**AVIS RELATIF À LA PROTECTION
CONTRE LES EVENTUELS EFFETS NOCIFS ET NUISANCES
PROVOQUÉS PAR LES RAYONNEMENTS NON IONISANTS
GÉNÉRÉS PAR DES ANTENNES ÉMETTRICES STATIONNAIRES**

Commune : MANHAY - Exploitant : TELENET GROUP

Référence exploitant : LX6179M

Rapport n° 3554 / 2024

Figure 1 : Vue en plan des lieux de séjour et des points de contrôle

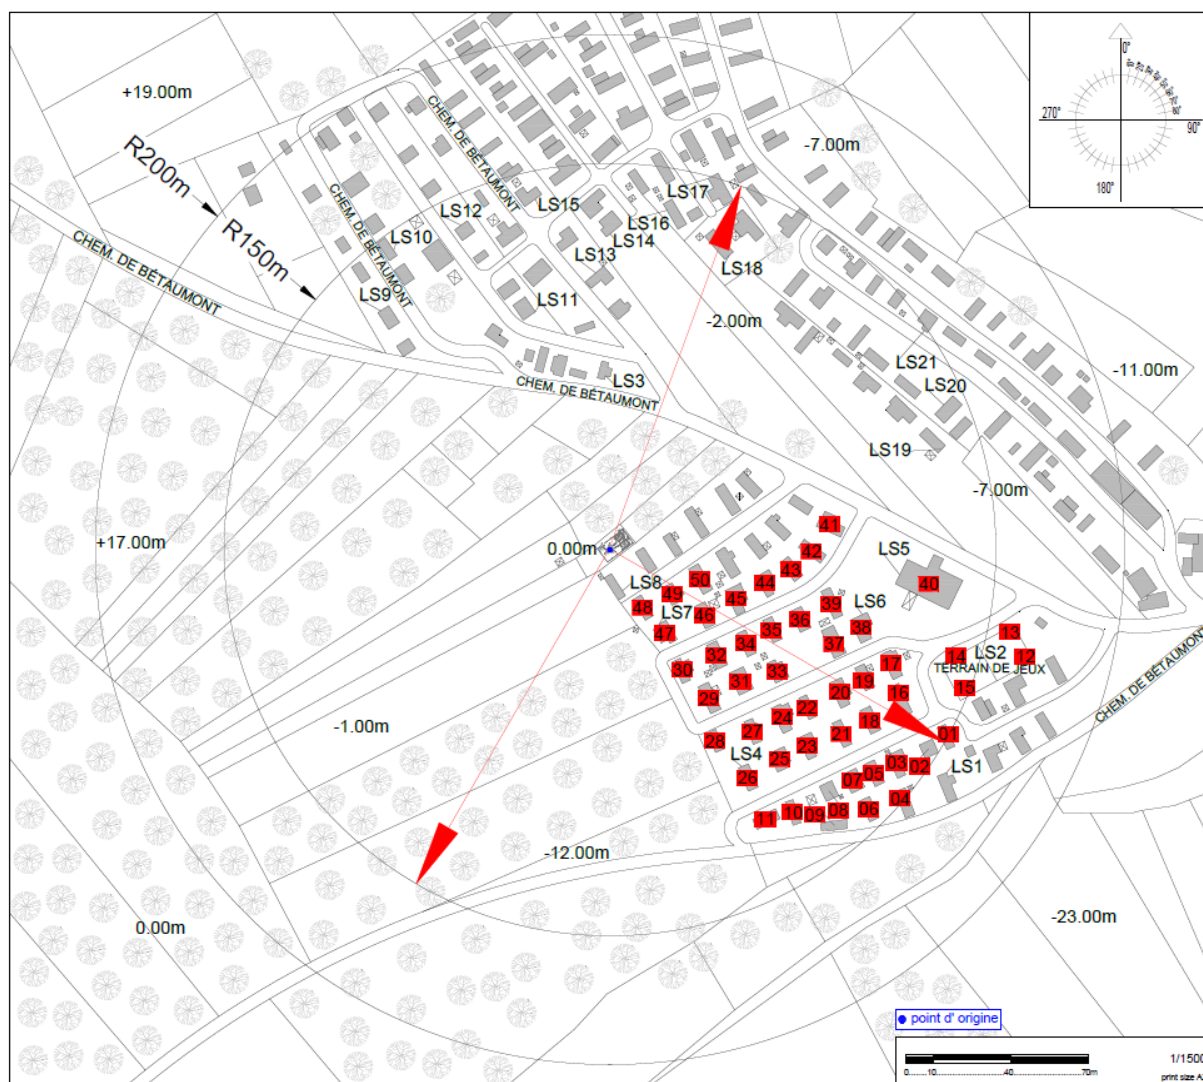
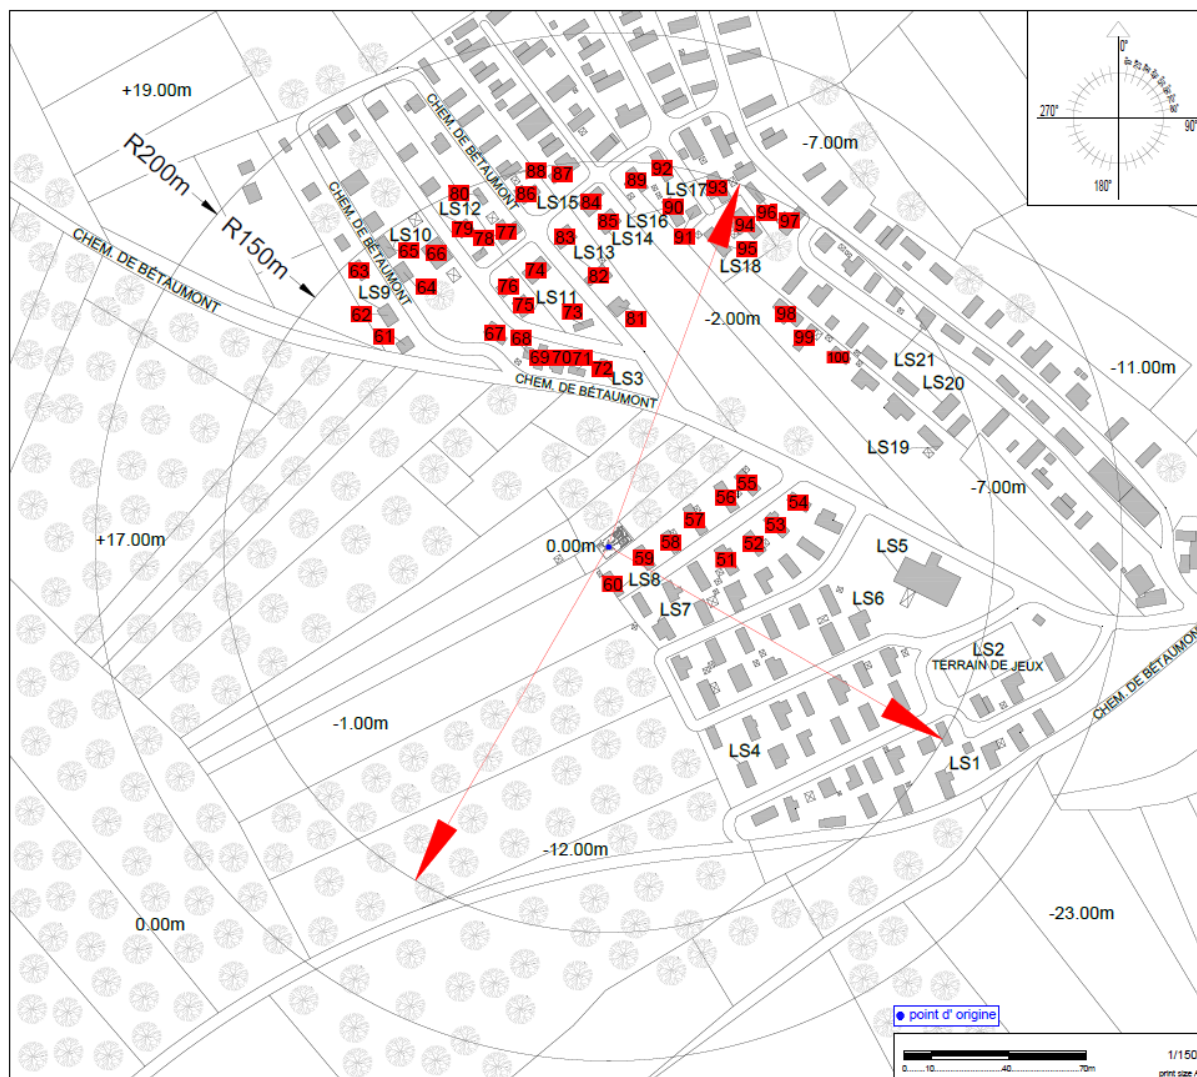
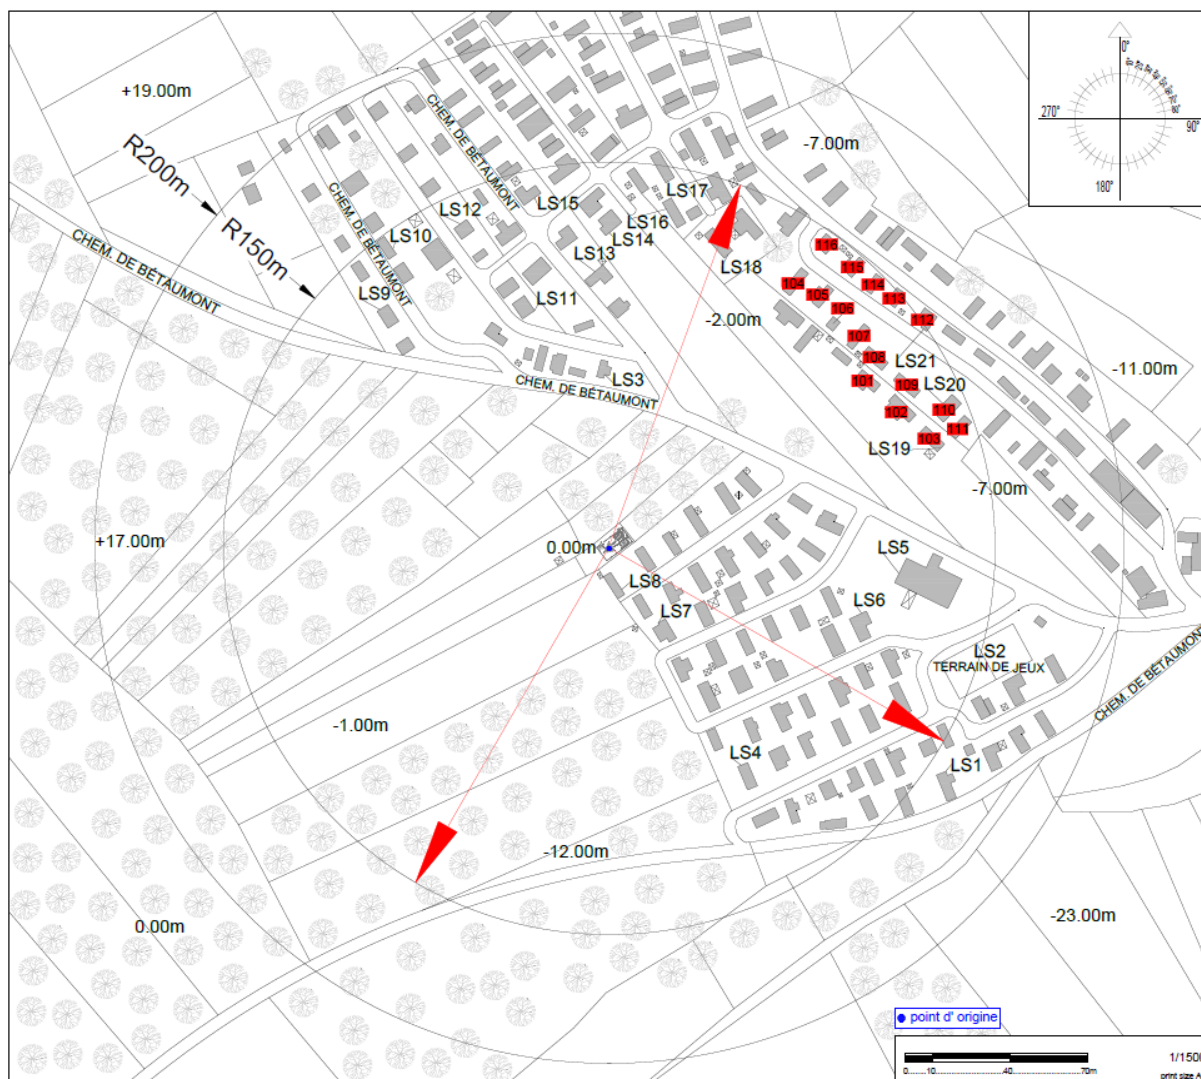
N° point de contrôle	LS	Atténuation (dB)	Indice d'exposition relatif à la limite par installation IE_i
12	LS2	0,0	0,374
13	LS2	0,0	0,334
15	LS2	0,0	0,290
96	LS17	3,0	0,283
93	LS17	3,0	0,282
97	LS17	3,0	0,273
92	LS16	3,0	0,270
94	LS18	3,0	0,260
116	LS21	3,0	0,237
14	LS2	0,0	0,235
89	LS16	3,0	0,224
91	LS16	3,0	0,218
83	LS13	3,0	0,216
87	LS15	3,0	0,215
104	LS20	3,0	0,210
90	LS16	3,0	0,208
115	LS21	3,0	0,195
95	LS18	3,0	0,195
77	LS12	3,0	0,191
74	LS11	3,0	0,189
84	LS14	3,0	0,189
86	LS15	3,0	0,178
85	LS14	3,0	0,168
114	LS21	3,0	0,167
113	LS21	3,0	0,159
105	LS20	3,0	0,157
78	LS12	3,0	0,156
88	LS15	3,0	0,154
112	LS21	3,0	0,150
82	LS13	3,0	0,145
80	LS12	3,0	0,144
76	LS11	3,0	0,138
79	LS12	3,0	0,135
67	LS3	3,0	0,133
107	LS20	3,0	0,128

En ce qui concerne les antennes de l'installation mentionnées dans le tableau 1, la distance maximale à laquelle la limite pourrait être atteinte, à l'extérieur, est égale à 126,8 m. S'il n'y a pas de LS à une distance inférieure, les antennes respectent forcément la limite d'immission.

Dans le cas des LS situés à l'intérieur des bâtiments, une atténuation d'obstacle est prise en compte et il en résulte que la distance maximale à laquelle la limite pourrait être atteinte se réduit à 89,8 m.

Figure 2 : Vue en plan des installations d'antennes dans un rayon de 300 mètres autour de l'installation faisant l'objet de la demande d'avis

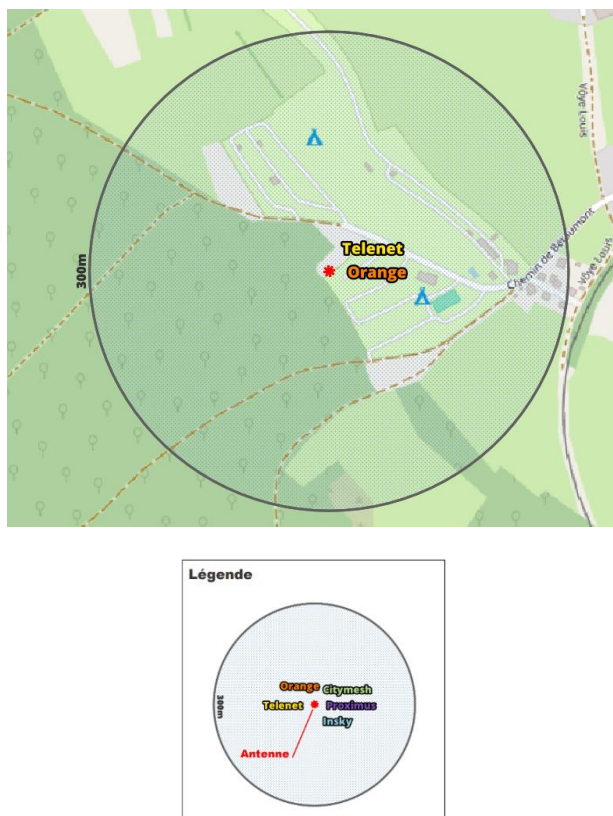
- il y a au plus 4 installations d'antennes émettrices stationnaires présentes dans la zone d'évaluation de 300 mètres de rayon représentée dans la figure 2, y inclus l'installation référencée dans le paragraphe 2 : la limite cumulative définie à l'article 4, §2 du décret est nécessairement respectée dans les lieux de séjour à l'intérieur de la zone d'évaluation de 300 mètres de rayon ;

Compte tenu des considérations ci-dessus, il apparaît que l'intensité du rayonnement électromagnétique généré, dans les lieux de séjour situés dans un rayon de 300 mètres autour de l'installation référencée dans le paragraphe 2, par l'ensemble des antennes émettrices stationnaires de l'ensemble des exploitants du même site d'antennes émettrices stationnaires respecte la limite fixée à l'article 4, § 2 du décret.
